Jörg Päller
Md Gemeinderat Ilsede
für die Linke

Das (so genannte und als Anlage beigefügte) Minderheitenvotum des Jörg Päller (Die Linke) zur Vorlage Nr. 0511/FB3/2025 (Entwurfsplanung für den Neubau einer Kindertagesstätte in Ölsburg) ist dem Protokoll der Sitzung des Ausschusses vom 09.09.25, in dem diese Vorlage als TOP 12 beraten wurde, beizufügen.

Minderheitenvotum

Prüfauftrag des Ausschusses für Planung, Umwelt, Bauen und Mobilität vom 03.03.2026

Übersichtsplan M1:1000

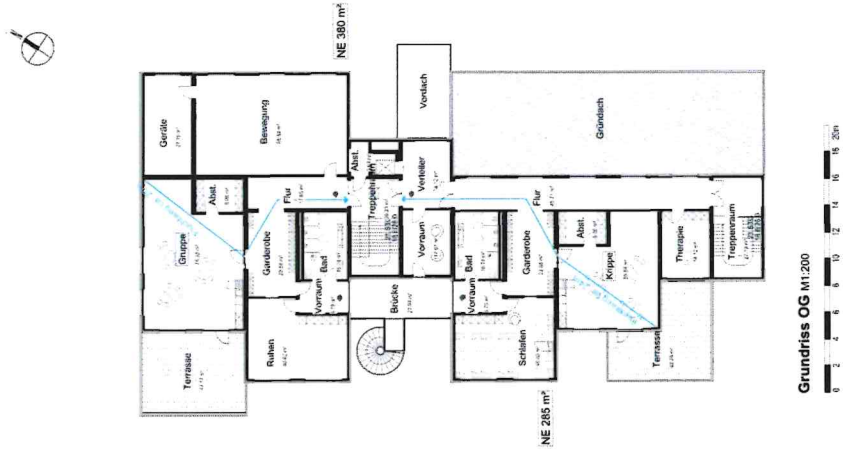
die Gemeinde, bzw. der Architekt hat sich für ein Grundstück Ecke „An Der Fuhse“/„Zur Zuckerfabrik“ entschieden. Sinnvoller hielte ich den südwestlich gelegenen Teil von 12/149 oder besser noch 12/146, da sich die KITA/KIGA dann im wesentlich verkehrsrühigeren Raum befände und in der Fuhsenahen grünen Umgebung.

Diese sind lotrecht zur viel befahrenen Straße „An der Fuhse“ angeordnet, anstatt schräg versetzt. Damit ist Ein- und Ausparken auf beide Fahrtrichtungsteile der Fahrbahn nötig. Durch schlechte Einsicht wird durch diese Gestaltung einer Verkehrsgefährdung beigetragen.

Besser wären in Fahrtrichtung schräg angelegte Parkplätze, bzw. die Parkplätze an den südlicheren Rand in den verkehrsrühigeren Bereich zu legen.

Da der Baukörper aber eh 2stöckig geplant ist, ist der lichte Raum über den Parkplätzen quasi verschenkt, ein Unterfahr-Parkplatz mit überbautem Raum von der Straße „zur Zuckerfabrik“ ist hier aber nicht angedacht.

Der Architekt hat die reale Tatsache ignoriert, dass viele Kinder von den Eltern zur KiTa/KiGa gebracht werden. Auch unter Berücksichtigung der integrativen Gruppe wäre eine „kiss&ride“ Bucht vielleicht sinnvoll.

Kinder im KiGa-Alter sind hochagil und spielfreudig. Dadurch gehen von ihnen häufig Lärm-Emissionen aus. Durch die Grundstücksauswahl und den Baukörper des Architekten werden daher diese Emissionen in Richtung Wohngebiet gelenkt. Diese werden sich bedanken. Dieses wäre beim südlicheren Grundstücksteil durch Wahl eines U-Baukörpers mit Ausrichtung Fuhse vermieden worden.

der Architekt brüstet sich knapp an die Mindestanforderung Freifläche heran zu kommen. Kindgerechtes Zielmaß sollte aber am ehesten das Freifläche/Kind-Maß des Bülteners KiGa sein. Somit sollte das Grundstück einiges größer gewählt werden.

Zudem berücksichtigt die Minimalflächenberechnung des Architekten nicht, dass im Garten zumeist noch Gerätehäuser flächenvermindernd aufgestellt werden

Zu Stoßzeiten kommen hier 80 Kinder plus Elternteile über den Fußweg, zum Teil mit Begegnungsverkehr womöglich mit Fahrrad oder Kinderwagen durch Eltern. Diesen mit dem Maß von 2,20m halte ich für falsch dimensioniert, da im allgemeinen in RAS06 bereits von einer Mindestbreite von 2,5m ausgegangen wird. Hier sollte auf den erhöhten Bedarf eingegangen werden.

In diese zudem dann noch Teil-versetzte Zuwegung dann aber noch Baumbestand zu planen halte ich für nicht zweckdienlich. Und diesen dann noch in den Querungsbereich der Straße „An der Fuhse“ (dem Übergang von der Bushaltestelle) zu setzen, sogar für falsch.

Immerhin öffnet sich die Gehwegbreite auf der Sammlungsfläche vor dem Eingang dann jedoch auf sinnvolle 4m. Diese dann aber durch in den Weg stehende Fahrräder wieder zu verengen ist in meinen Augen dumm und gefährlich für hochagile Kinder.

der Architekt hat in die Zufahrt zum Wohngebiet Poller vorgesehen. Dieses erschließt sich mir gar nicht.
